**AVIS RELATIF À LA PROTECTION
CONTRE LES EVENTUELS EFFETS NOCIFS ET NUISANCES
PROVOQUÉS PAR LES RAYONNEMENTS NON IONISANTS
GÉNÉRÉS PAR DES ANTENNES ÉMETTRICES STATIONNAIRES**

Commune : SOIGNIES - Exploitant : PROXIMUS

Référence exploitant : 67SOI_00

Rapport n° 2571 / 2023

Figure 1 : Vue en plan des lieux de séjour et des points de contrôle

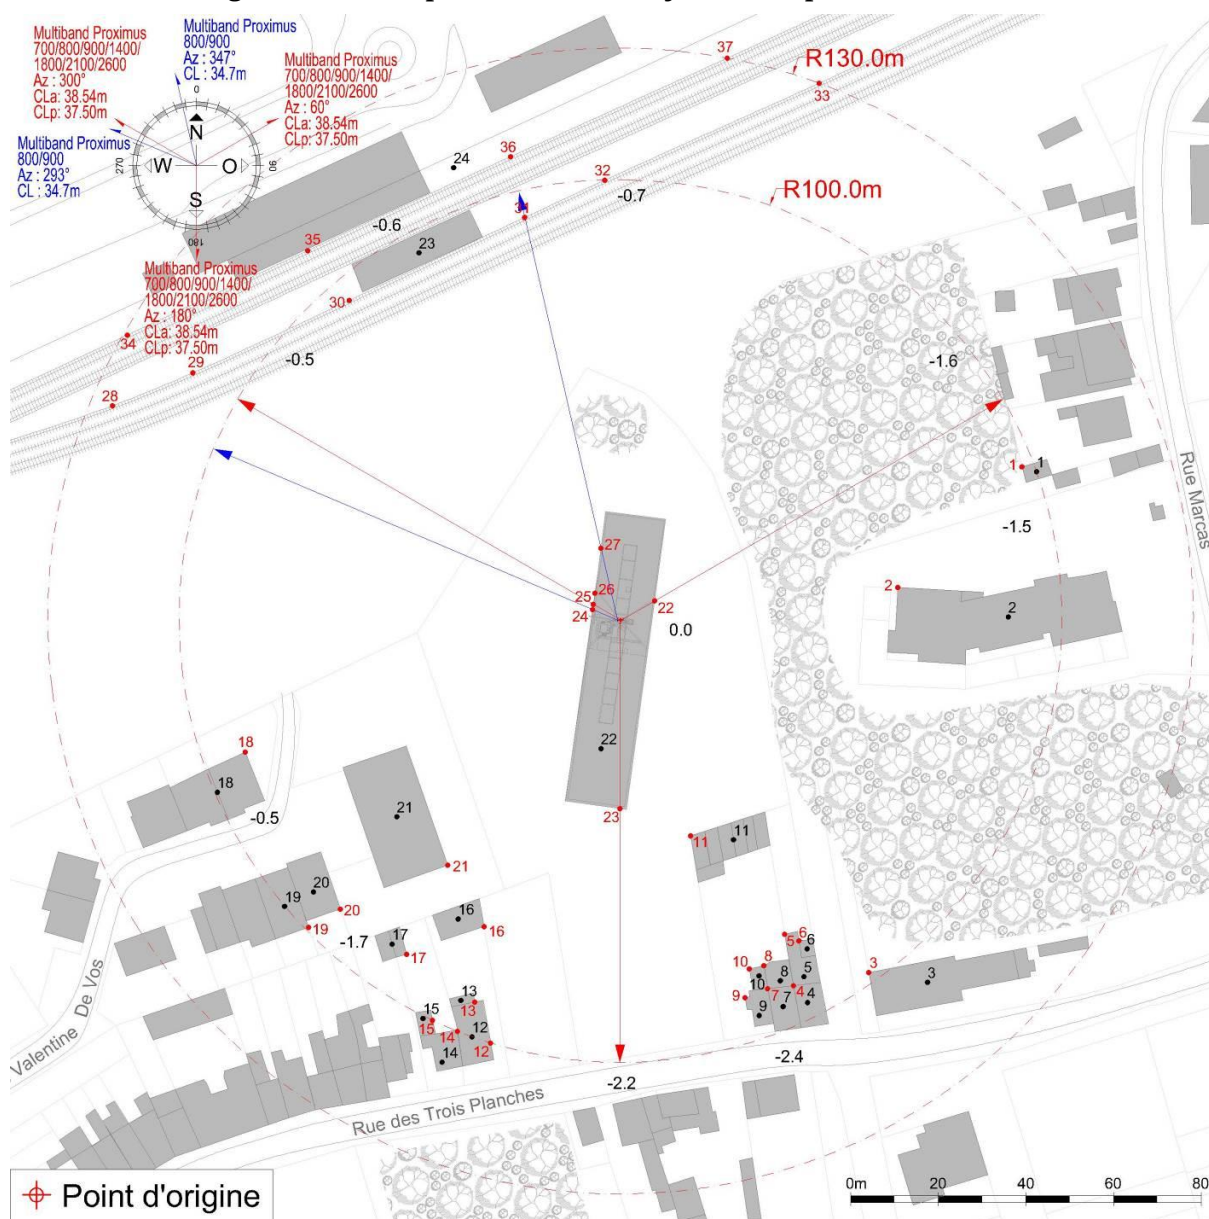
Les fréquences d'émission, la puissance rayonnée par chacune des antennes et leur gain permettent de déterminer le rayon de la zone à analyser. Tout dépassement de la limite par installation est exclu en dehors de cette zone. Le tableau 2 reprend les 35 LS² pour lesquels l'indice d'exposition est le plus élevé. Les différentes colonnes indiquent :

- le numéro du point de contrôle repris sur un des plans de la figure 1;
- le numéro du LS dans lequel se trouve le point de contrôle de la 1^{ère} colonne ;
- l'atténuation d'obstacle prise en compte pour le calcul de l'indice d'exposition dans le LS ;
- le résultat du calcul de l'indice d'exposition.

N° point de contrôle	LS	Atténuation (dB)	Indice d'exposition relatif à la limite par installation IE_i
23	LS22	3,0	0,205
34	LS24	0,0	0,167
28	LS23	0,0	0,148
33	LS23	0,0	0,089
37	LS24	0,0	0,080
29	LS23	0,0	0,068
24	LS22	3,0	0,054
25	LS22	3,0	0,048
22	LS22	3,0	0,046
36	LS24	0,0	0,038
35	LS24	0,0	0,035
12	LS12	3,0	0,029
14	LS14	3,0	0,027
32	LS23	0,0	0,018
2	LS2	3,0	0,016
30	LS23	0,0	0,014
31	LS23	0,0	0,013
10	LS10	3,0	0,010
21	LS21	3,0	0,010
8	LS8	3,0	0,010
9	LS9	3,0	0,010
3	LS3	3,0	0,009
11	LS11	3,0	0,009
7	LS7	3,0	0,009
16	LS16	3,0	0,009
4	LS4	3,0	0,009
5	LS5	3,0	0,008
6	LS6	3,0	0,008
19	LS19	3,0	0,008
1	LS1	3,0	0,008
13	LS13	3,0	0,007
17	LS17	3,0	0,006
15	LS15	3,0	0,006
20	LS20	3,0	0,005
18	LS18	3,0	0,005

En ce qui concerne les antennes de l'installation mentionnées dans le tableau 1, la distance maximale à laquelle la limite pourrait être atteinte, à l'extérieur, est égale à 91,0 m. S'il n'y a pas de LS à une distance inférieure, les antennes respectent forcément la limite d'immission.

Dans le cas des LS situés à l'intérieur des bâtiments, une atténuation d'obstacle est prise en compte et il en résulte que la distance maximale à laquelle la limite pourrait être atteinte se réduit à 64,5 m.
